Nr postępowania: AN/ZP/15/23

Dotyczy: postępowania o udzielenie zamówienia prowadzonego w trybie przetargu nieograniczonego pn.: „Realizacja budynku biurowego niemal zero energetycznego – administracja Politechniki Poznańskiej w formule „zaprojektuj i wybuduj”

WYJAŚNIENIA TREŚCI SPECYFIKACJI WARUNKÓW ZAMÓWIENIA

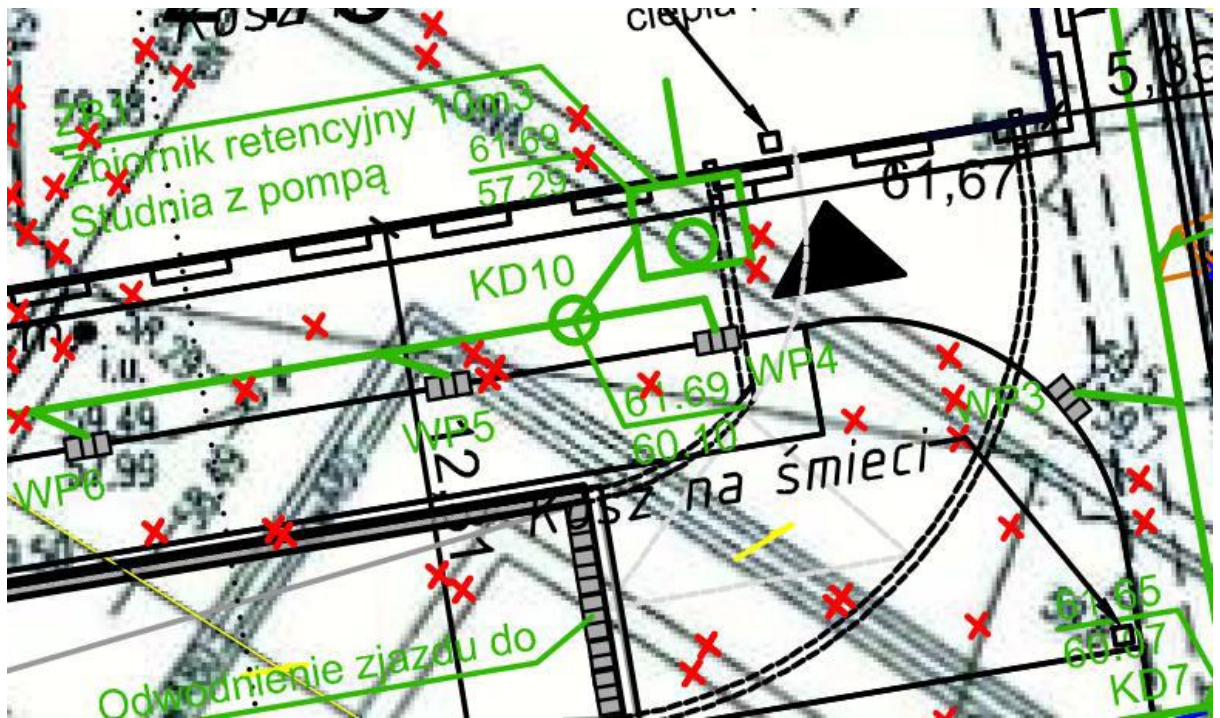
Prosimy o potwierdzenie, że przy zjeździe do garażu znajduje się jeden zbiornik ZB1 o pojemności 10m3 i jest zlokalizowany pod rampą zgodnie z rzutem poz. -1 ? Na zagospodarowaniu terenu widać zbiornik zlokalizowany poza rampą (rys. poniżej). Czy to są dwa osobne zbiorniki czy błąd na rysunku?

Zamawiający informuje, iż Zbiornik ZB1 o pojemności 10m3 powinien zostać zlokalizowany pod rampą zgodnie z rzutem poz. -1 (rys. RPP-PT 06_AR – RZUTY 2022_08_25-AR01, RPP-PT 12IS.01). Zamawiający potwierdza, że projektuje się tylko jeden zbiornik ZB1, a na załączonym rysunku występuje błąd w lokalizacji tego zbiornika.
